質問（付2 関連）

図-1 RC規準 付2. 構造設計例 付図 2.37 の再掲

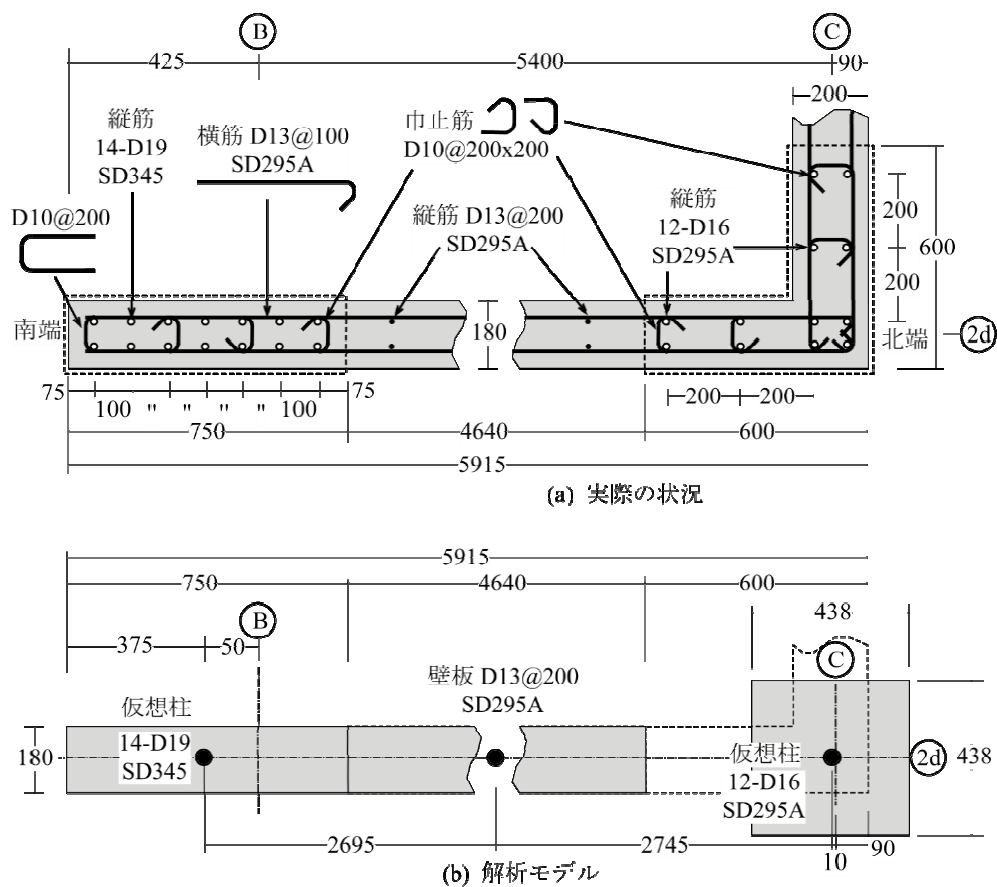
設計例の解説中に「「仮想柱」と見なすことの危険性については、十分な注意を払う必要がある。壁モデルではこの領域に一樣な応力度が生じると考えているのに対し、実際には応力勾配が発生するからである」とあります。

矩形耐力壁（壁と柱が同厚）に関わらず柱型のある耐力壁においても同様のことが言えるのですがどうしてなのか教えて頂けないでしょうか？

また、全長に対する割合について言及されていますが閾値について教えて頂けないでしょうか。通常の柱型のある耐力壁についても同じことが言えるのでしょうか。

ご指摘のとおり、壁と柱が同厚でなく明確な柱形を有する場合であっても、モデル化の仮定とは異なり、実際には加力方向に応力勾配が発生します。しかし、設計ではこの応力

勾配による軸力増減分を無視して、柱形には一様な軸方向圧縮力が生じると仮定して設計することが一般的です。

これは、①壁厚に比べて柱幅は大きく応力勾配による軸力増減分は緩和される、②柱は軸方向力を支持する主筋とコアコンクリートを拘束する横方向筋が十分に配筋される、等の理由によります。

一方で、今回のモデル化のように仮想柱と見立てた場合は、①壁厚と柱幅が同じなので緩和されない、②十分な主筋や横拘束筋は配筋されないことが多い、に加えて③仮想柱長さが長い場合には応力勾配の影響が大きくなる、ということが考えられます。したがって、仮想柱形にモデル化する際は必要に応じてこれらの影響を考慮し、壁端部圧縮縁の応力が許容値以内に収まっていることを確認するなど、「十分な注意を払う必要がある」という解説文になっています。

次に、ご質問の閾値についてですが、これは上述の③に関連します。解説文にモデル化に際しての具体的な数値を表記したことで、かえって分かりにくくしてしまったかもしれません。仮想柱形を全長のどれだけにするかは設計者が適切に判断するものであり、あくまでも仮想柱形に生じる一様圧縮力に応力勾配による分を加算しても、壁端部圧縮縁の応力が許容値に収まっているか否かの問題です。

その意味で、現状の解説文は十分な解説文になっていませんので、次期改定では分かりやすい記述にすることも検討して参ります。
